**「渦電流探傷試験、超音波探傷試験及び漏えい率試験に係る  
日本電気協会の規格の技術評価に関する検討チーム 第2回会合における  
日本電気協会への説明依頼事項」に対する回答(JEAG4217-2018)**

令和2年11月9日  
(一社)日本電気協会  
原子力規格委員会

**1. JEAG4217-2018「原子力発電所用機器における渦電流探傷試験指針」に関する  
説明依頼質問**

図13 中性子照射による導電率の変化

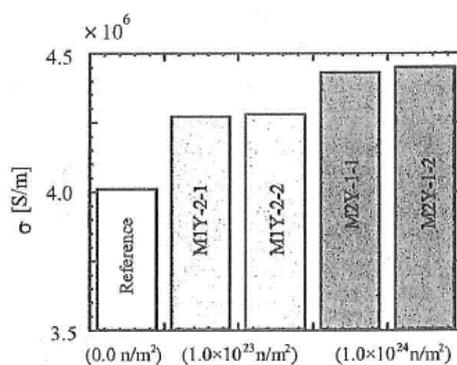
- (a) 放射線照射の効果が、検出特性に与える影響
- (b) 放射線によるノイズが検出結果に与える影響
- (c) 水中で検出する場合と気中で検出する場合の結果の差
- (d) 適用部位
- (e) 各コイル方式への適用性

導電率:文献1の第4図では、照射による導電率 $\sigma$ の変化は約2%増、文献2の図13では約11%増です。ここで、このECTの検出性の指標である浸透深さ $\delta$ は下式で与えられます。

ここで、 $f$ は周波数、 $\mu$ は透磁率です。これより、 $\sigma$ が11%変化した場合、 $\delta$ は約5%の低下に留まることから、照射による導電率の変化がECTの検出性に与える影響は小さいと考えます。

### 対比試験片の概要

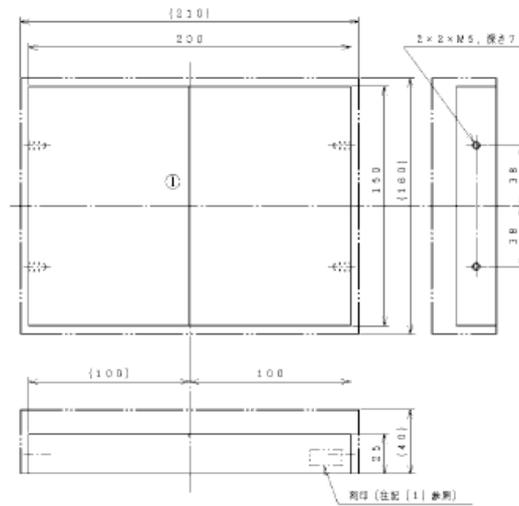
- (c) 「2330 対比試験片」の「(5)人工欠陥の種類、形状及び寸法」には、人工欠陥の深さ及び幅が規定されているが、低合金鋼について検討した内容。
- (d) 「(解説-2120-1) 試験部の表面状態」に、「BWR 及び PWR の炉水で形成した固着スケール(ハードクラッド)は鉄やニッケルなどを主成分とする酸化皮膜であり、磁性成分が含まれている場合もある」とされている。ハードクラッドの磁性成分のノイズが検出結果に与える影響。
- (e) 「解説表 3100-2-1 信号の分類」は、低合金鋼にも適用可能であるか。

- (a) 文献「Development of the Eddy Current Testing (ECT) technique for the Feedwater nozzles of Nuclear Power Plant Reactor Pressure Vessels., Vol.8, No.4, NT 82, EJAM」に示す試験では、磁気飽和が必要とされる電磁氣的ノイズは確認されませんでした。そのため、ご指摘のように、本文は全ての附属書に関わることですが、附属書 D で記す範囲においては検討しておりません。
- (b) 「解説-2330-2 対比試験片の材料」に関する表現は、渦電流探傷検討会で繰り返し議論しました。しかし、低合金鋼の電磁氣特性を示す文献が見つからず、現在の表現となっています。EJAM に示す電力共研の試験体は、材質、製造加工方法および熱処理を同等としました。実際のプラント適用においても、同様の考えで対比試験片は準備します。なお、現場測定において、「信号の分類」のうち欠陥以外の信号の特性を比較することで照射効果の影響の有無は確認できると考えます。
- (c) 探傷面開口欠陥の検出を想定しているため、非磁性体と同じ仕様の人工欠陥を採用しています(下図参照)。
